平潭综合实验区自然资源与生态环境局 关于雍锦湾二期（8#楼、10#~13#楼、 15#~17#楼、门卫）及整体项目 地下室竣工规划条件核实公示

实地建设与规划审批不一致对比分析

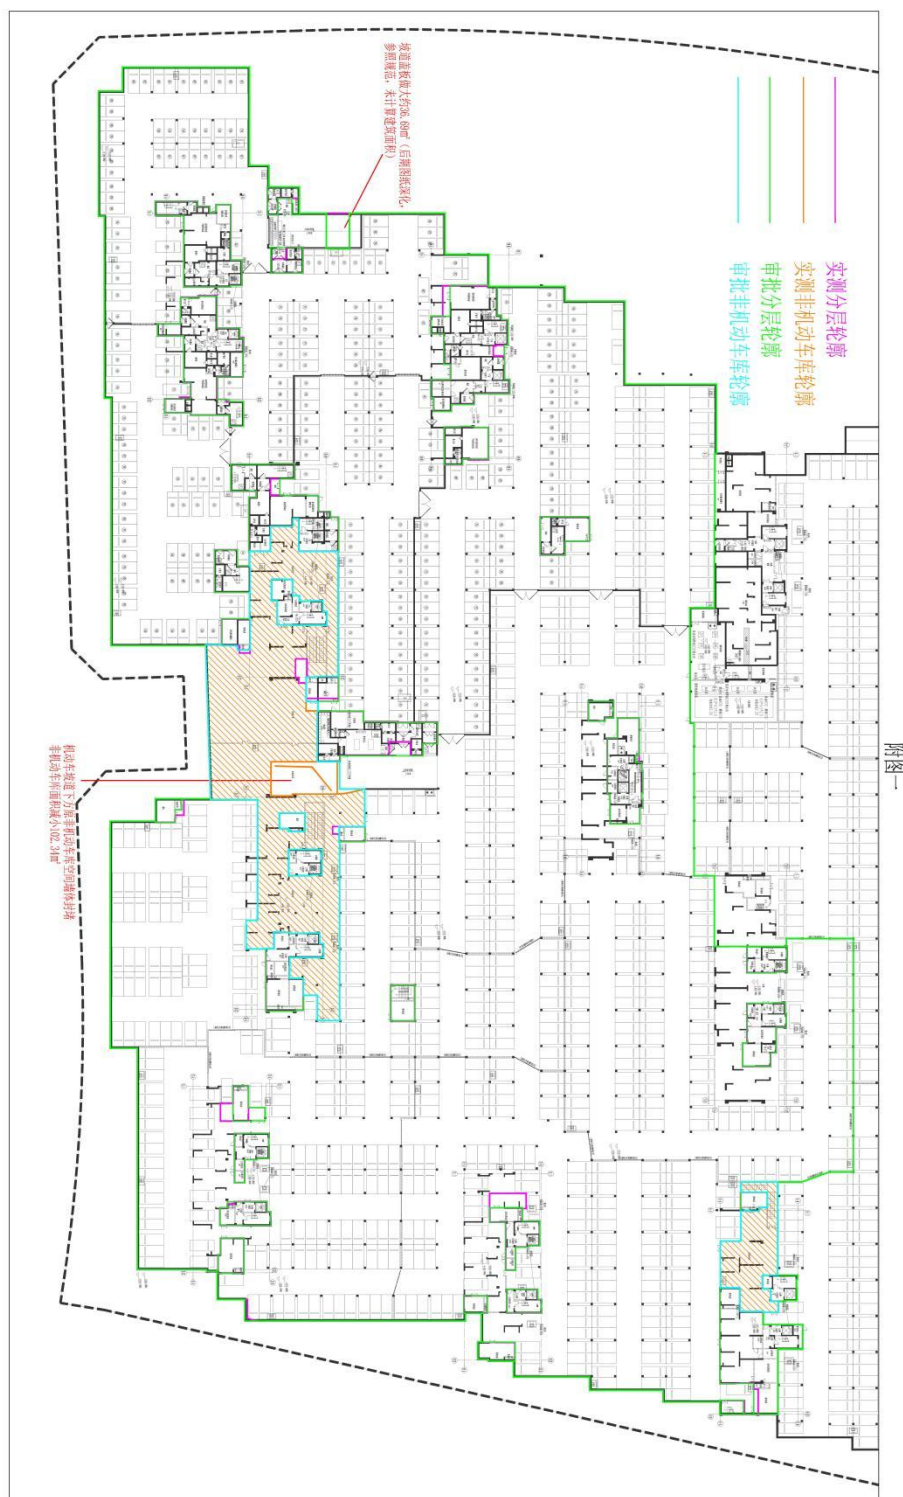
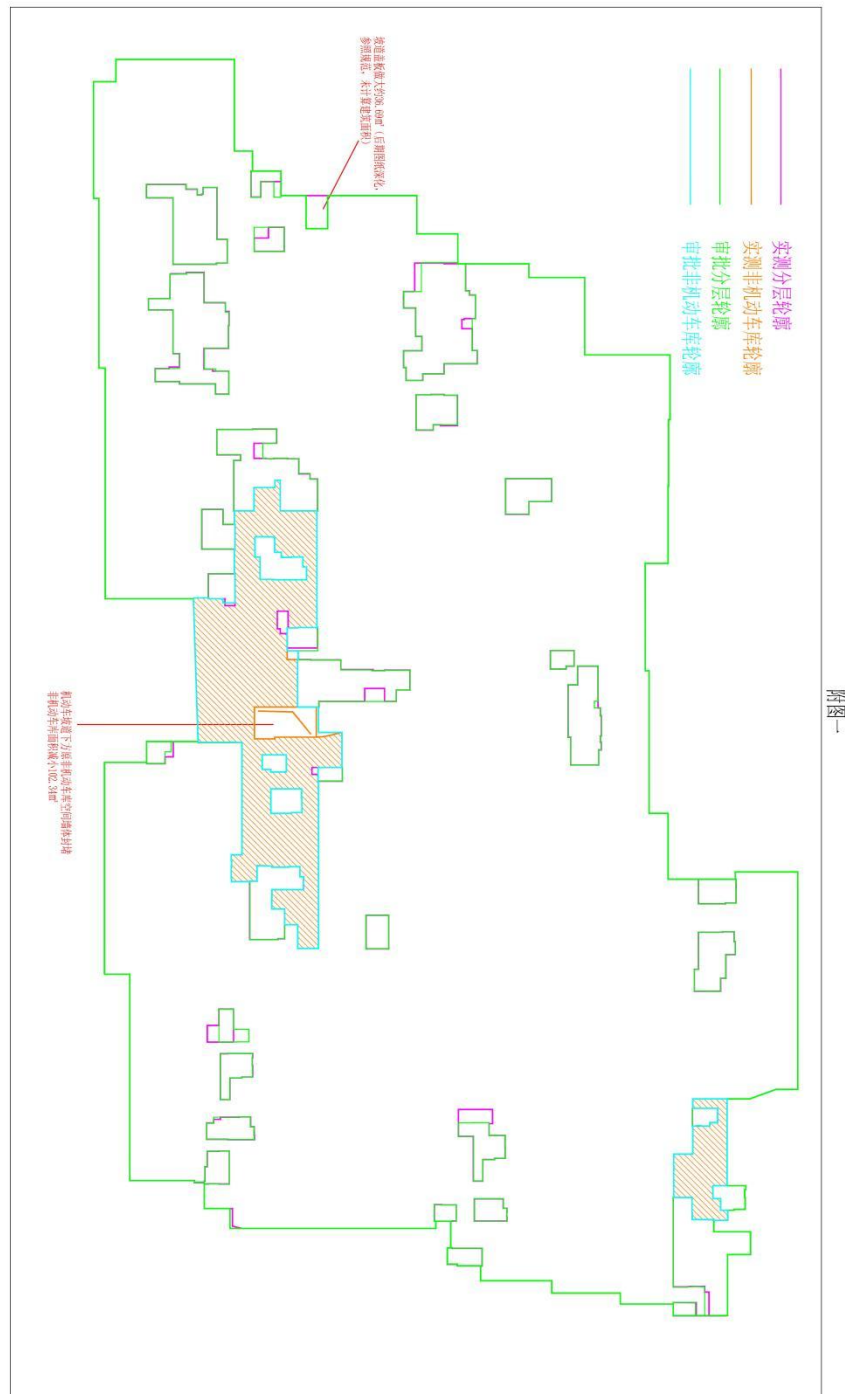
8、地下室 D-J 轴至 D-K 轴交 D-8 轴地下室坡道盖板做大约 36.69 m²（后期图纸深化，参照规范，未计算建筑面积）；D2-F 轴交 D-24 至 D-25 轴处机动车坡道下方空间实地墙体封堵，原非机动车库面积减小约 102.34 m²，地下室建筑面积减小约 102.34 m²；地下室多处设备用房墙体轮廓调整。（详见附件 1）

- （1）现场深化优化调整，根据设计结构荷载关系，从实用性上考虑遮雨防风功能，汽车坡道顶盖范围局部增大，相关调整符合规范及要求；
- （2）现场深化优化调整，因汽车坡道下方局部高度不足且不利于使用，从安全角度考虑实施空间封堵，因此缺少的非机动车指标在地上 17#楼北侧补足，相关调整符合规范及要求；
- （3）施工图深化过程中考虑结构柱墙尺寸及设备间设备安装尺寸，局部墙体调整，相关调整符合规范及要求。

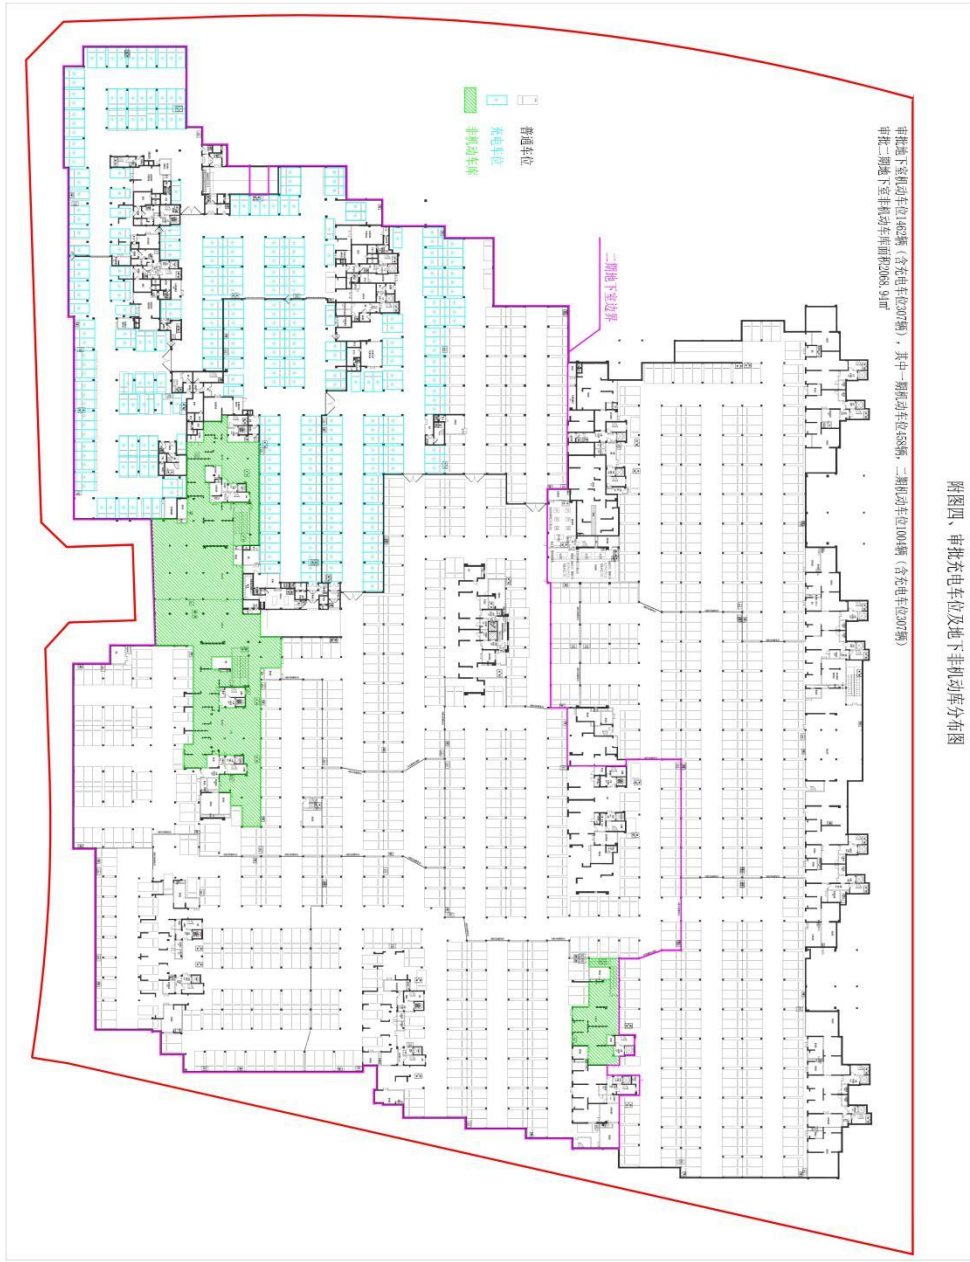
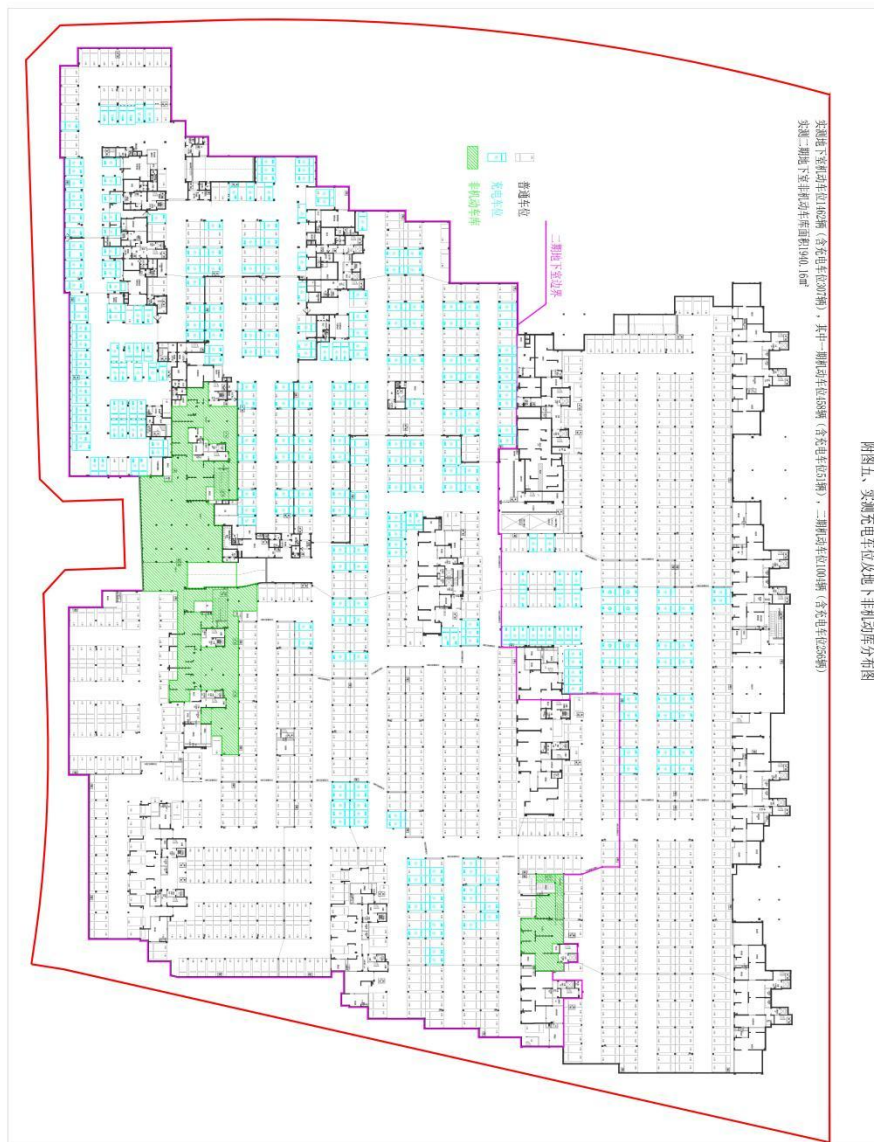
9、实测部分绿地轮廓与审批绿地轮廓不一致，审批二期绿地总面积 11373.72 m²，实测二期绿地总面积 12136.41 m²。（详见附件 2）

调整原因：结合整体景观系统及效果，优化局部绿地硬景关系，提升整体效果及观感，调整局部铺装及绿化，调整后绿地面积满足要求及审批指标。

附图五、实测充电桩及地下非机动车库分布图

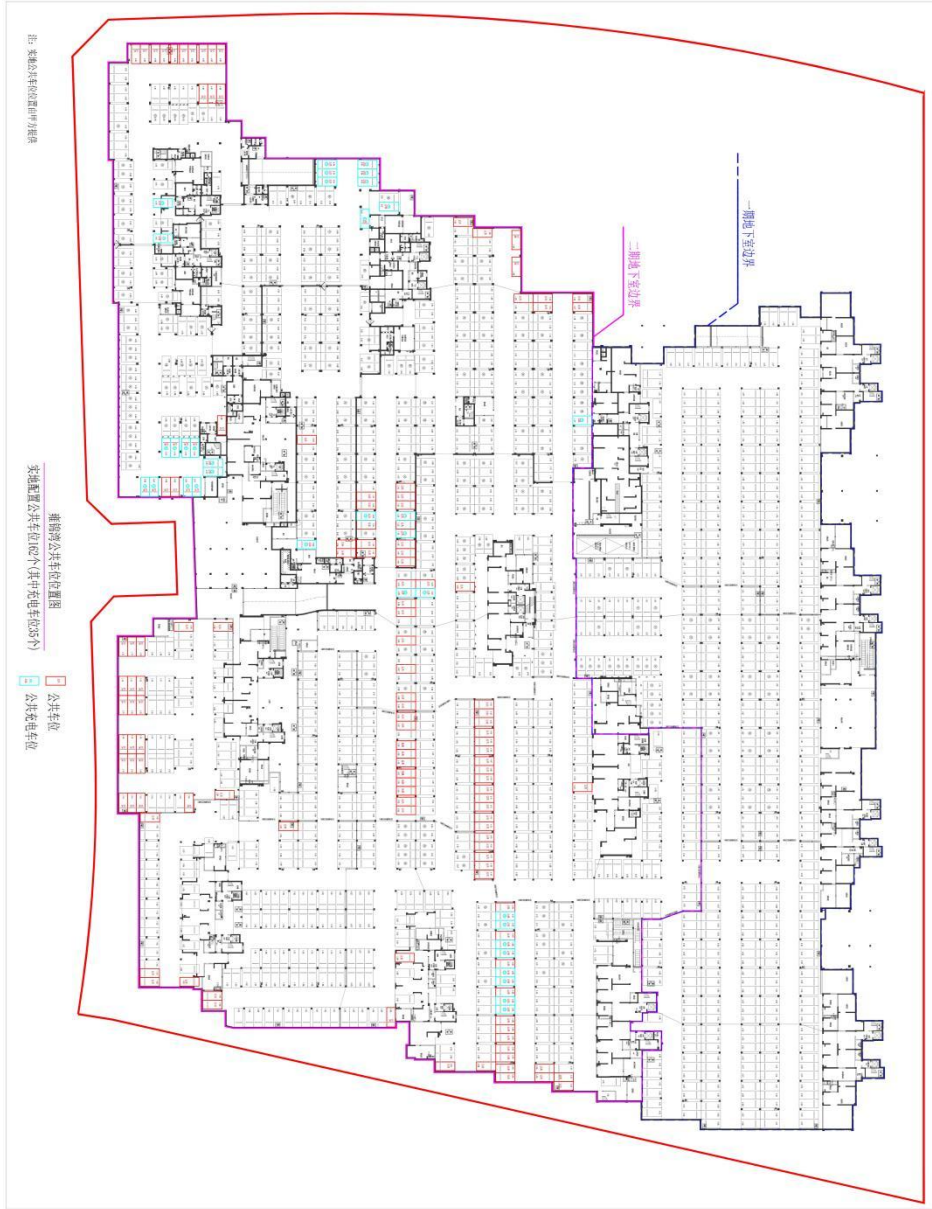
10、地面部分机动车位位置与审批位置不一致，审批应建 16 辆快充车位，未审批具体位置，实地建设 18 辆快充车位；审批地面非机动车位 24 辆，实测地面非机动车位 114 辆；地下室充电车位充电桩位置调整；地下室非机动车库面积减小，审批地下非机动车库面积 2068.94 m²（1149 辆），实测地下非机动车库面积 1940.16 m²（1077 辆）。（详见附件 3、附图 4、附图 5）

调整原因：（1）结合景观方案及现场统筹布局，优化停车路线，调整局部地上停车位位置并增加快充车位数量，调整后地上停车位及快充车位数量满足要求及审批指标。

（2）考虑地下非机动车库面积减小及地面非机动车位使用实用及便利性，地面增加非机动车位数量，调整后非机动车位满足要求及审批指标。

（3）根据项目整体供电方案及已售车位情况，结合地下停车位整体布局，调整地下充电桩停车位位置，调整后充电桩停车位数量满足要求及审批指标，且与已销售车位情况及营销对外输出情况保持一致。

（4）因第七条汽车坡道局部调整后，非机动车面积折减，缺失非机动车面积在 17#楼北侧补充。

附图八

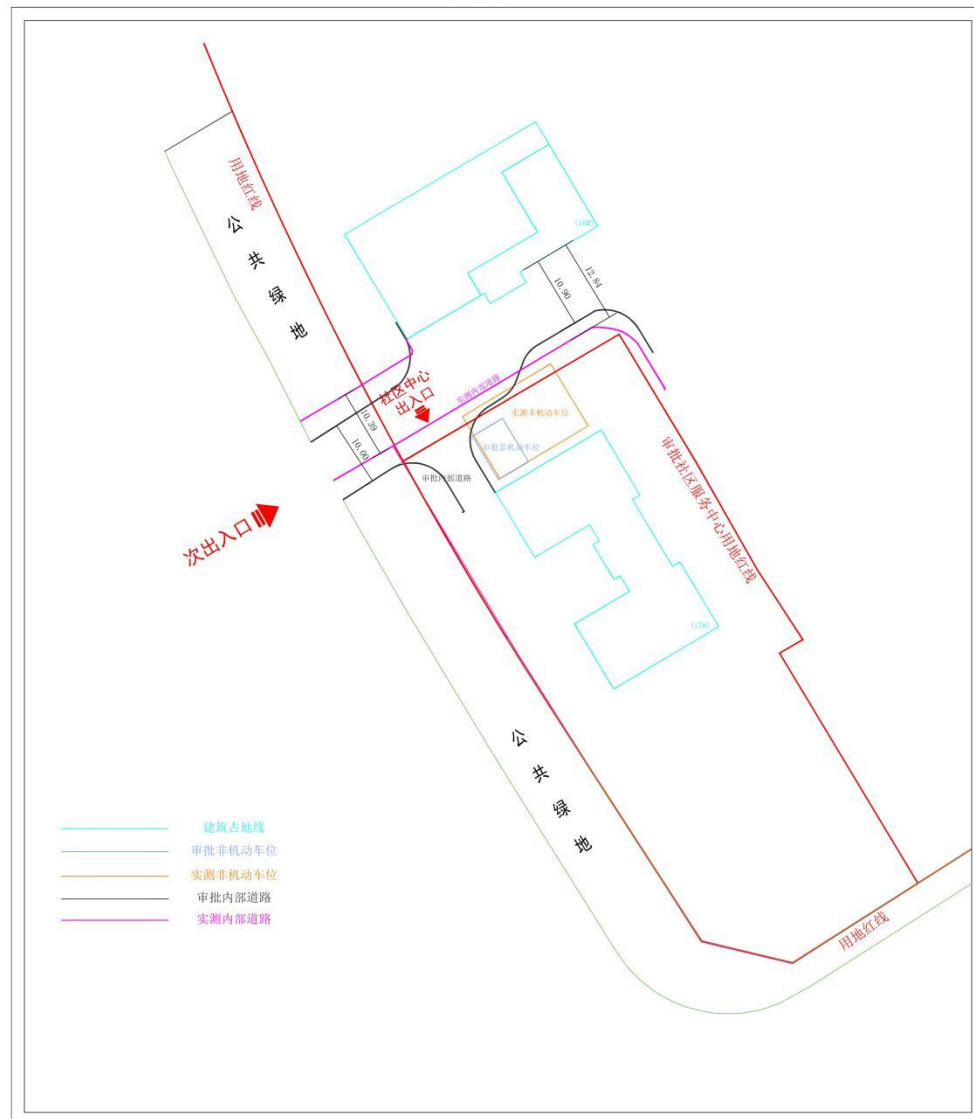
13、西侧次出入口内部道路轮廓调整，审批道路宽度 10.00m，实测道路宽度 10.39m。
(详见附图 8)

调整原因：此处调整更便于住户出行及社区服务中心地面非机动车位扩充，由此西侧次出入口通道向北侧移位，调整后道路更加笔直且道路宽度增加 **0.39m**，更利于车行等，本次调整符合相关规定及要求。
